説明会等で頂いた代替案に関する意見について

【関連参考資料】

佐陀川拡幅案

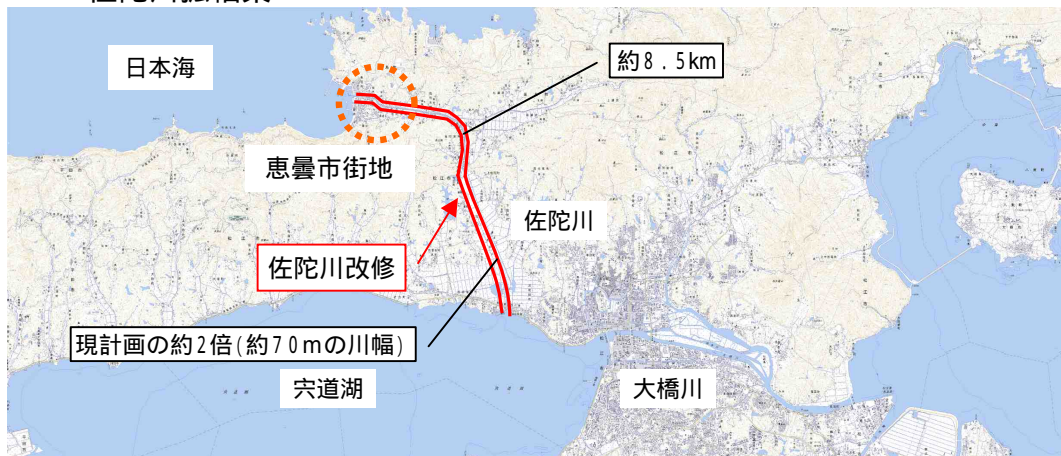
大橋川改修の代わりに佐陀川を改修すればどうか。

佐陀川拡幅+トンネル併用案

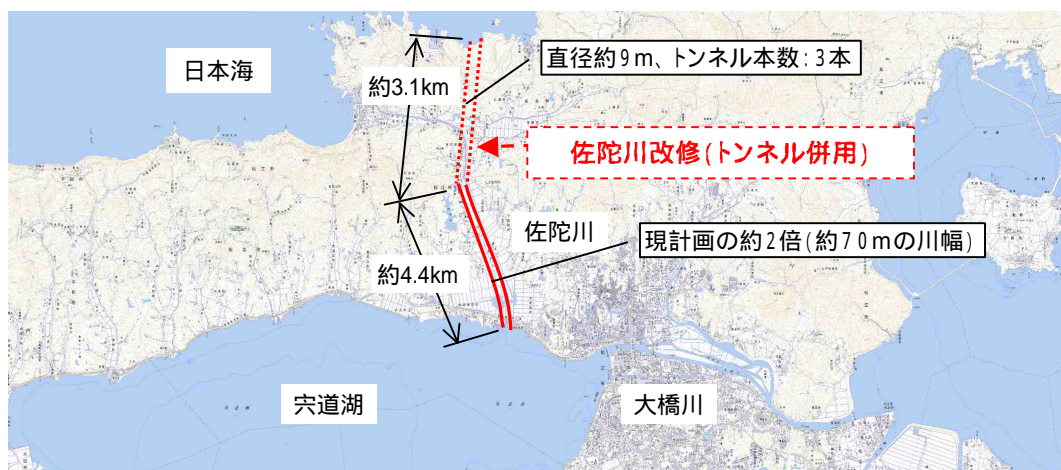
大橋川改修の代わりに佐陀川を改修すればどうか。(佐陀川改修+トンネル併用案)

最短距離の箇所にて検討

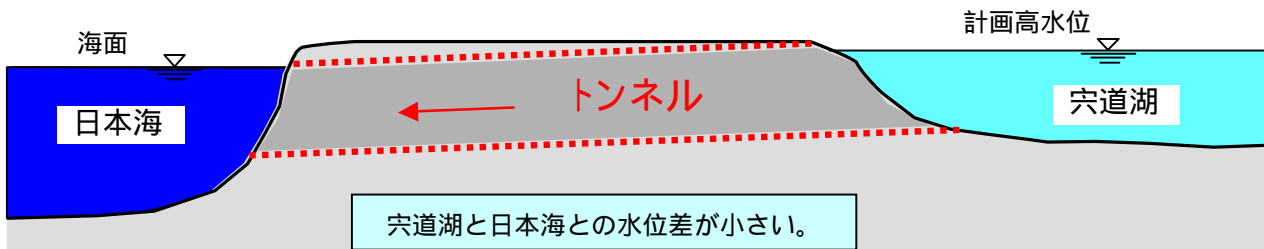
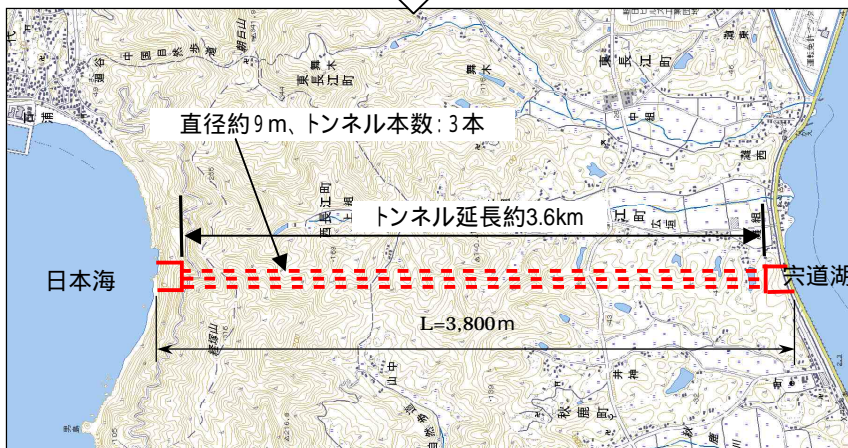
大橋川改修の代わりに宍道湖から日本海へ直接トンネルを掘ったらどうか。

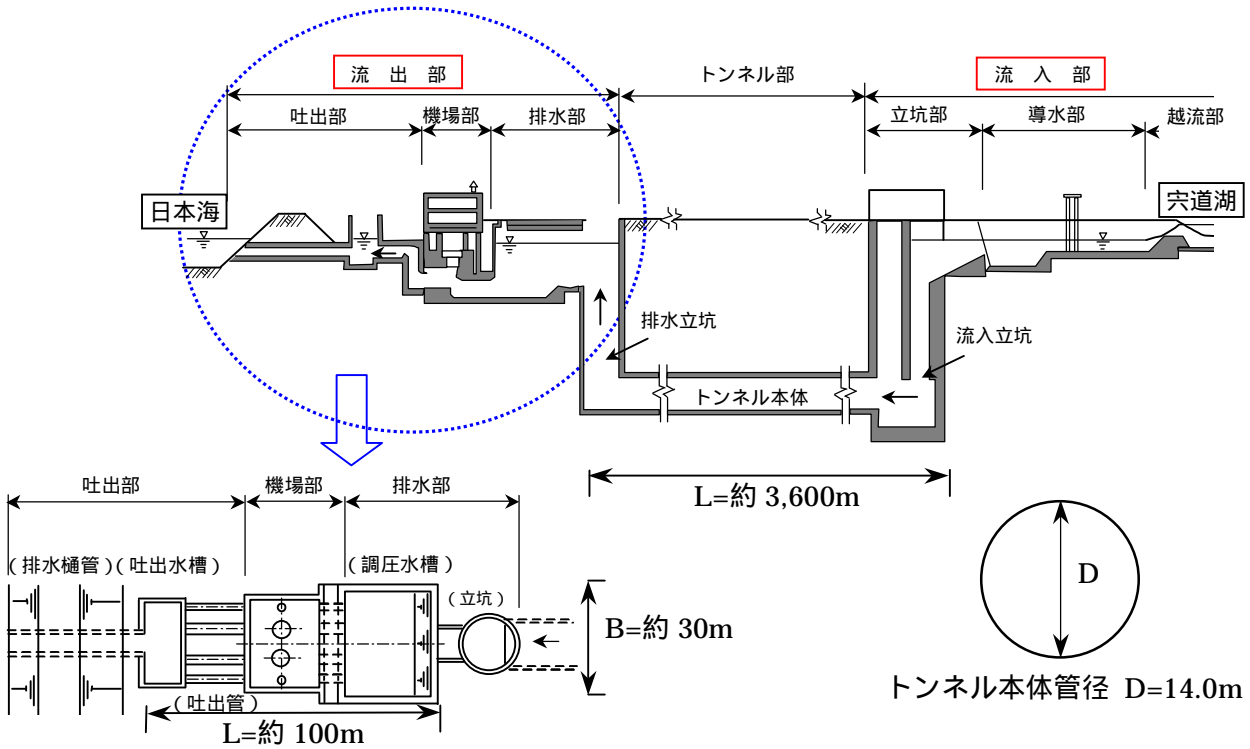
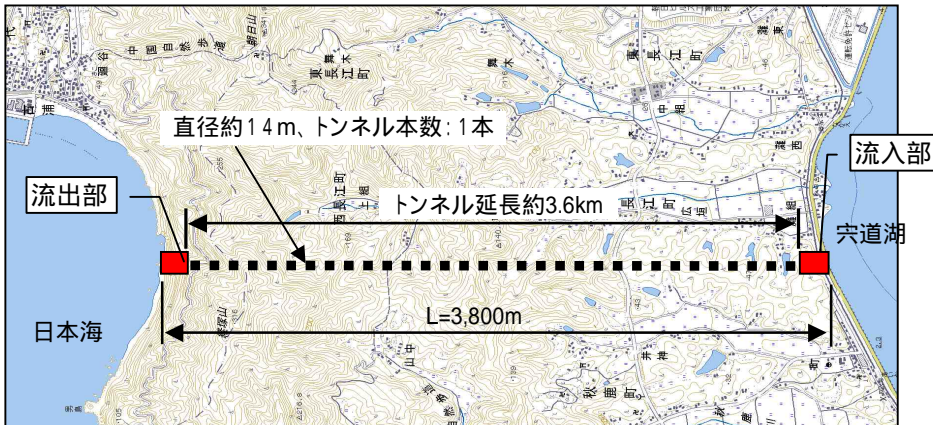
大橋川改修の代わりに宍道湖から日本海へ直接トンネルを掘ってポンプを併用してはどうか。

宍道湖と日本海との水位差が小さいことから洪水が流れにくいいためポンプを使って排水する場合

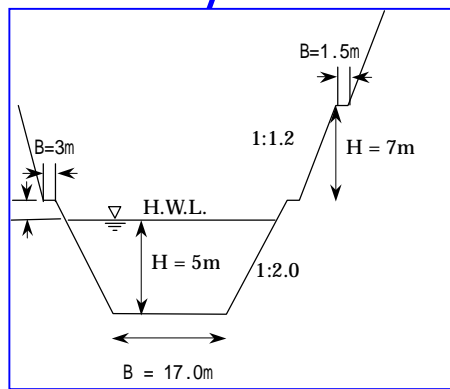
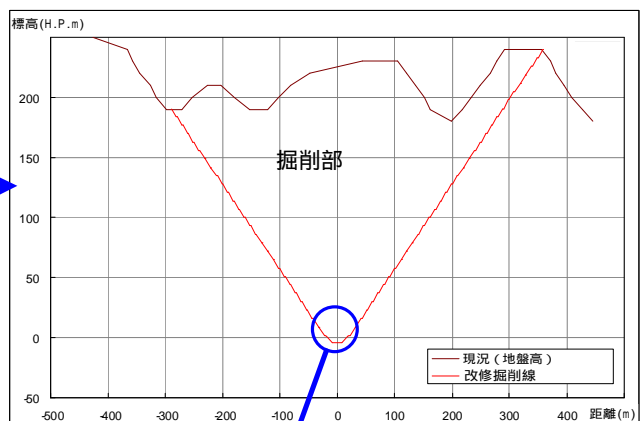
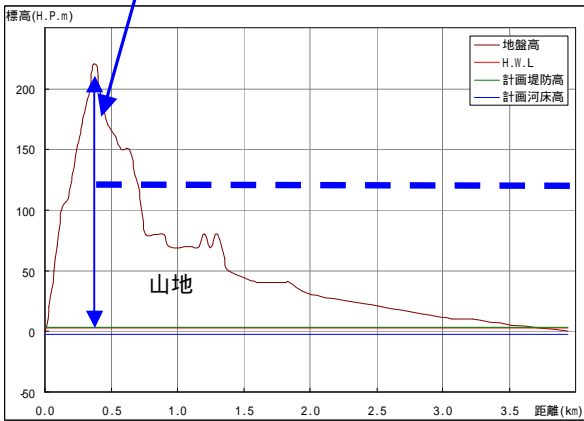
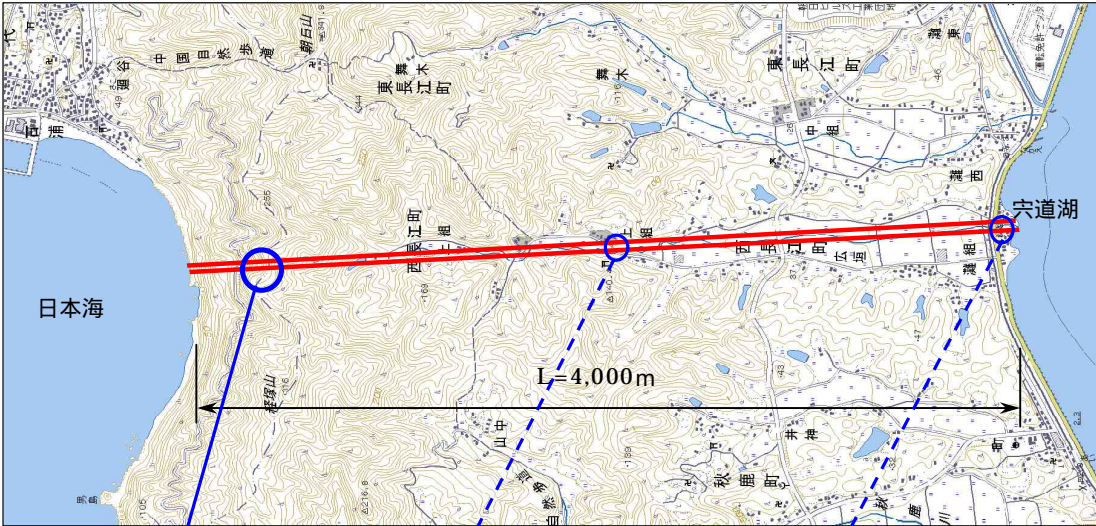
大橋川改修の代わりに西長江川を活用すればどうか。（開削案）

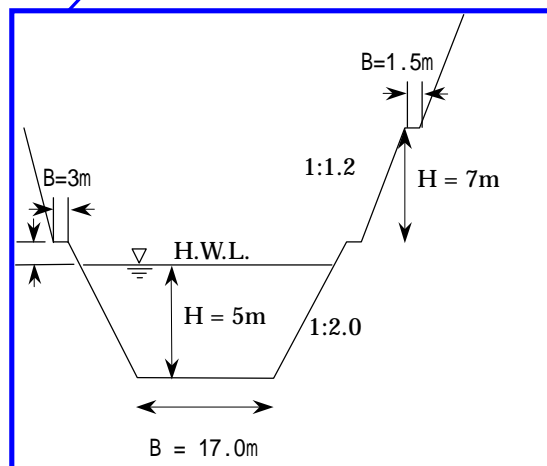
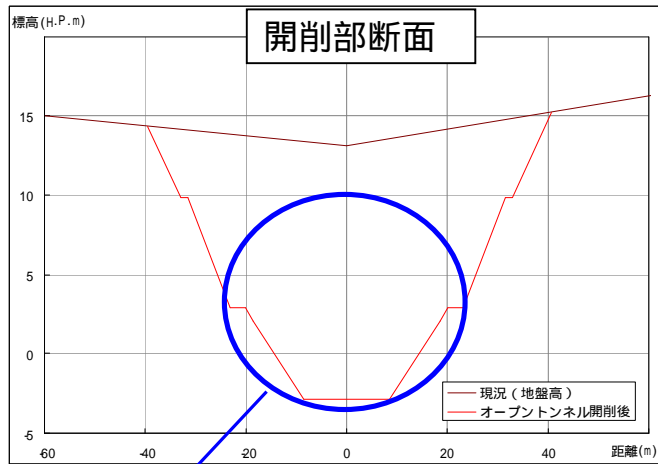
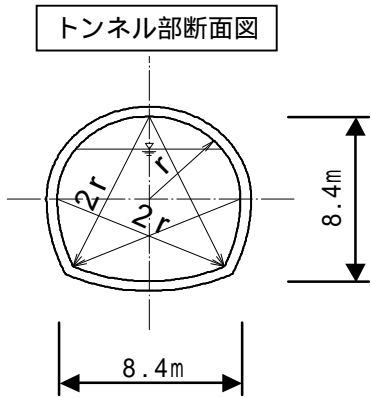
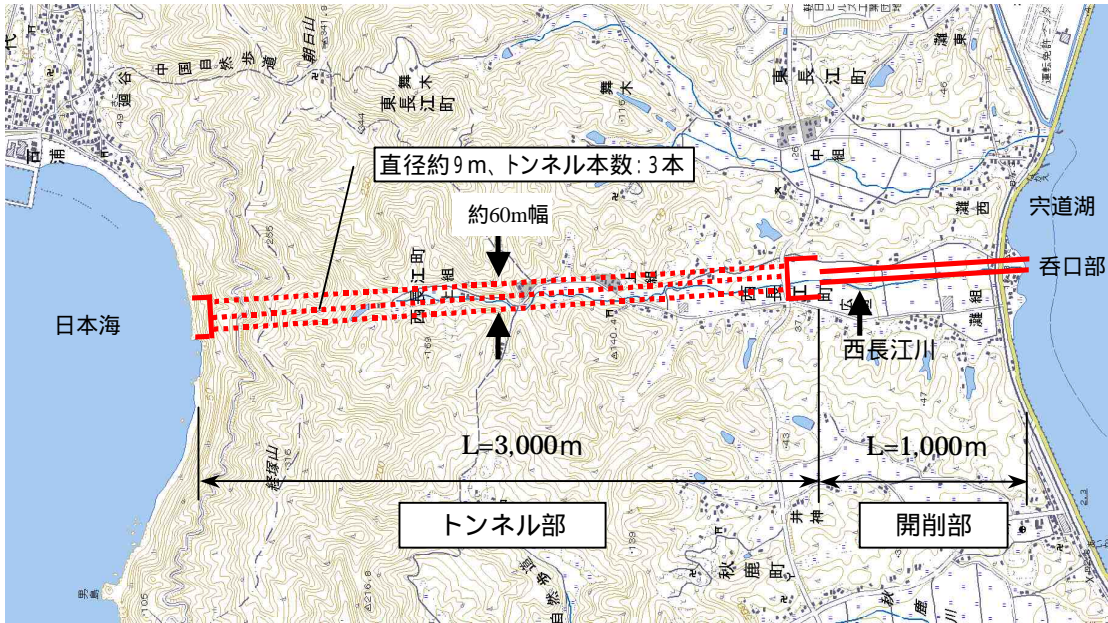
大橋川改修の代わりに西長江川を活用すればどうか。（開削+トンネル併用案）

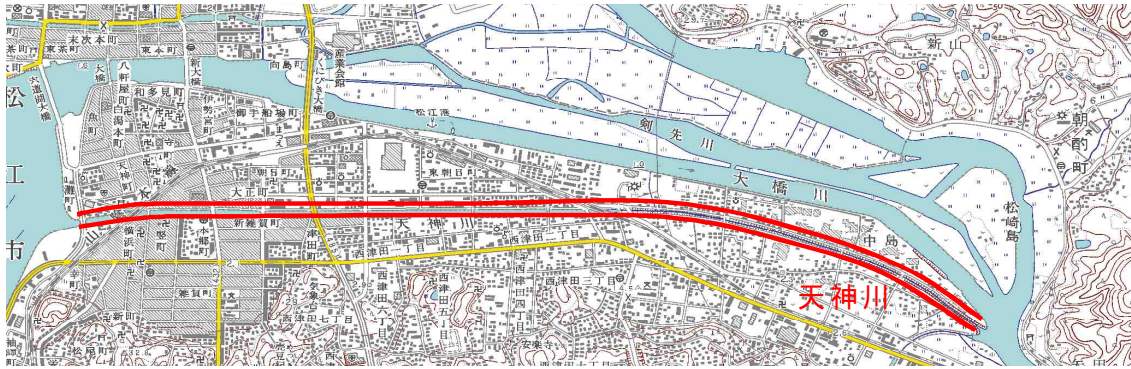
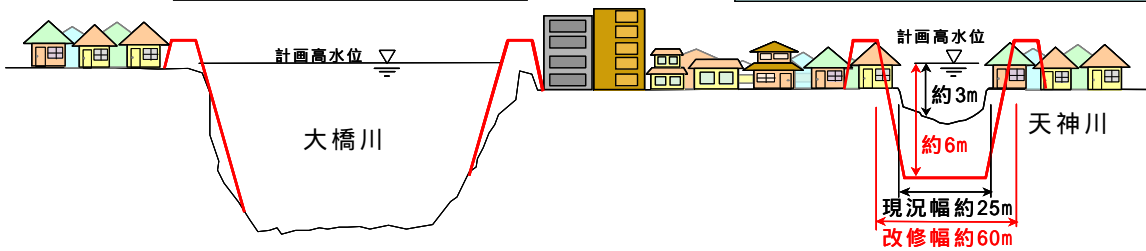
大橋川改修の代わりに天神川を改修したらどうか。

天神川を改修しても
大橋川の堤防は必要です

天神川を改修すると
多くの家屋移転等が発生します

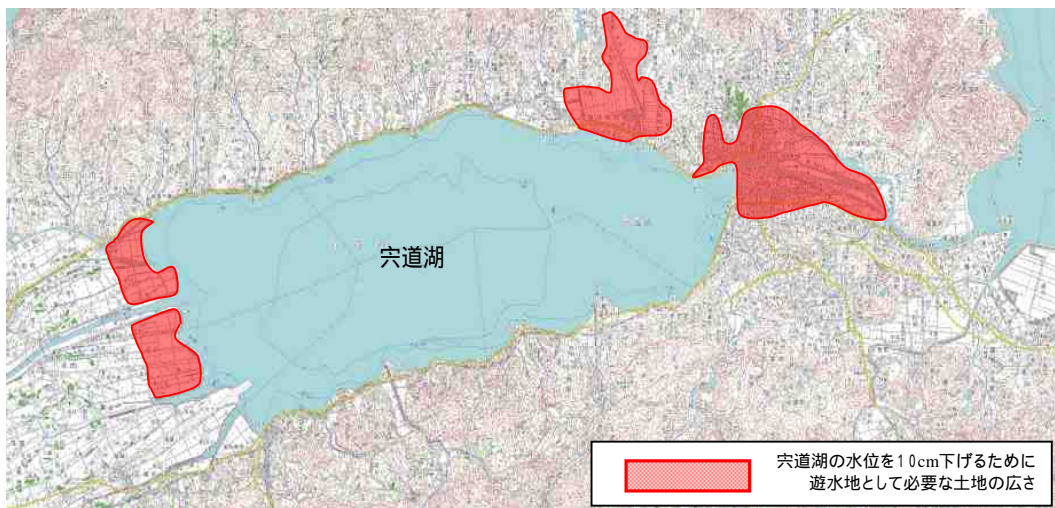
大橋川改修の代わりに宍道湖周辺に遊水地をつくれれば。

- 【参考】 宍道湖水位を遊水地の設置によって、10cm下げようとする、約16km²の広さの土地が必要です。
- ・宍道湖面積：約79km²(大橋川含まず)
 - ・宍道湖水位10cm分の容量は、79km²×10⁶×0.10m=7,900,000m³
 - ・松江市内の地盤標高を2.0mにすると計画高水位2.5mとの間の0.5mに洪水を貯めることとすると
7,900,000m³÷0.5m=15,800,000m² 216km²

中浦水門構造

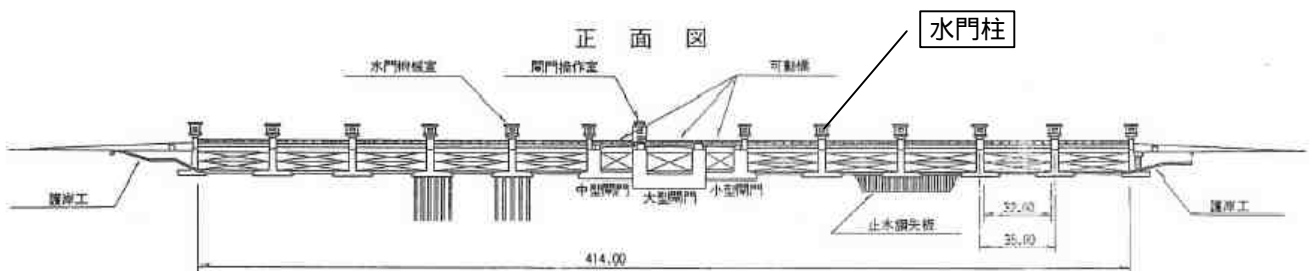
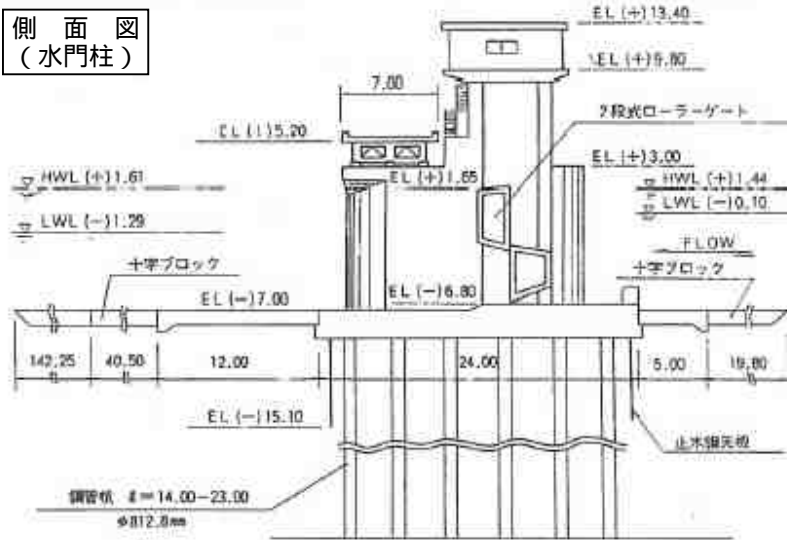
大橋川に潜り堤(可動式の塩止め堰)を設置して深く掘削すればどうか。

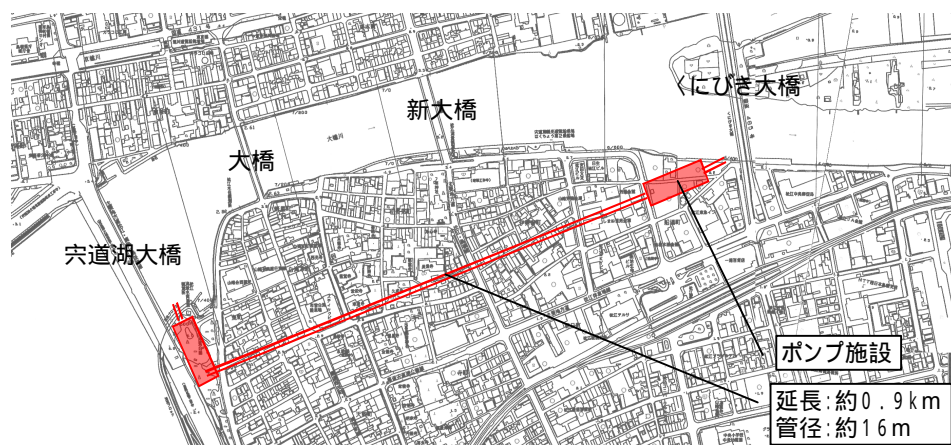
上流部の狭窄部は拡幅の代わりにバイパストンネルを掘ればどうか。

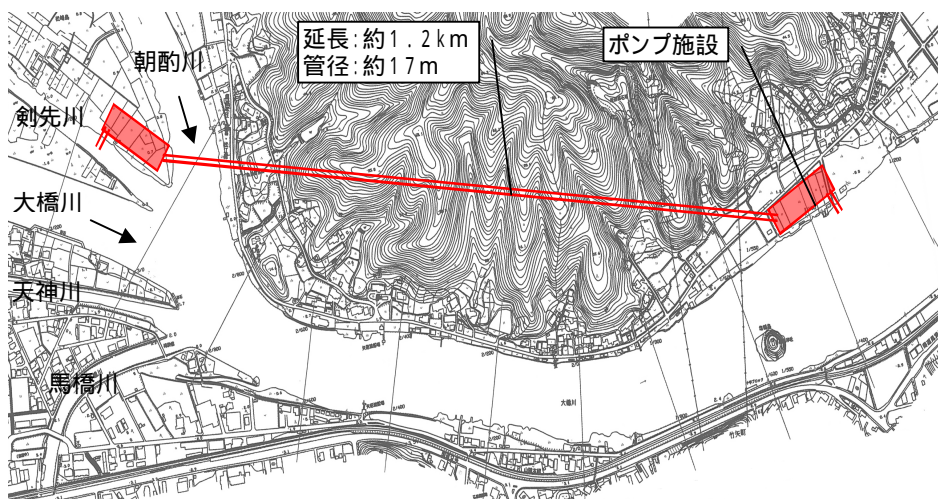
下流部の狭窄部は拡幅の代わりにバイパストンネルを掘ればどうか。

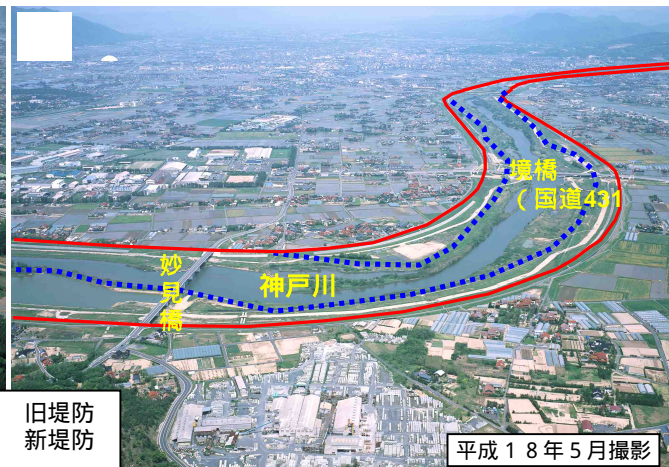
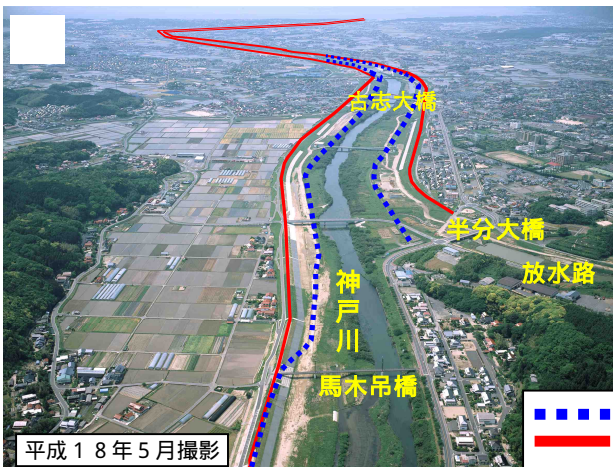
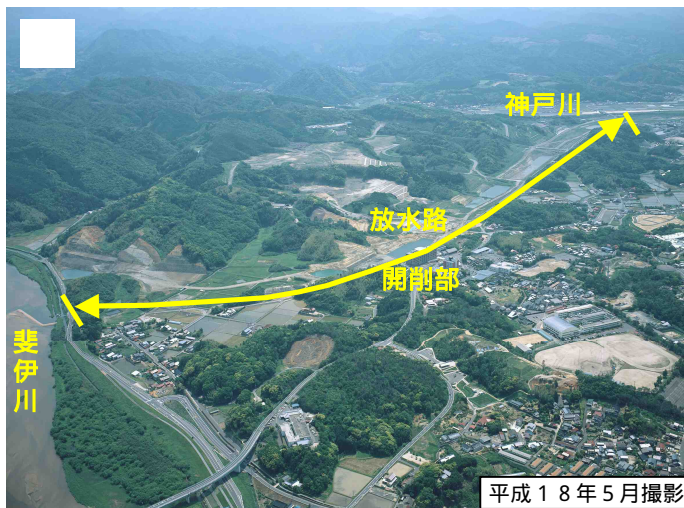
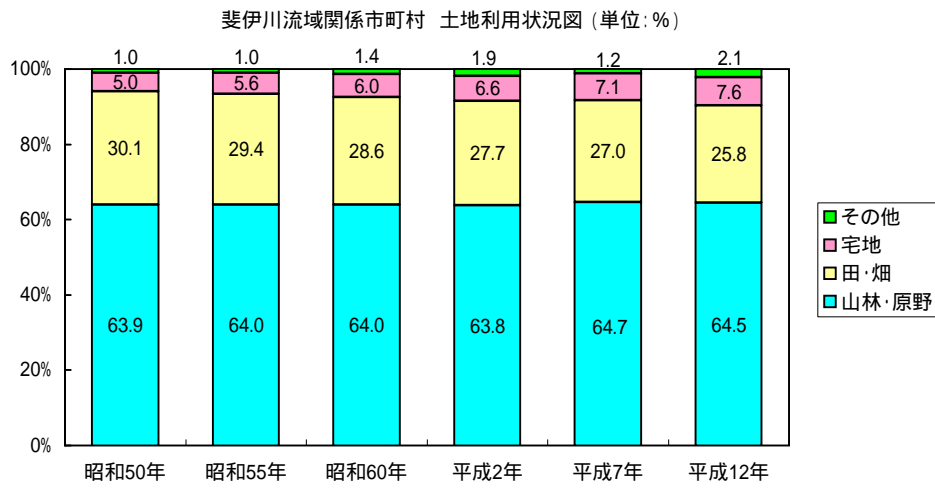
大橋川改修の代わりに斐伊川放水路をさらに拡幅すれば？
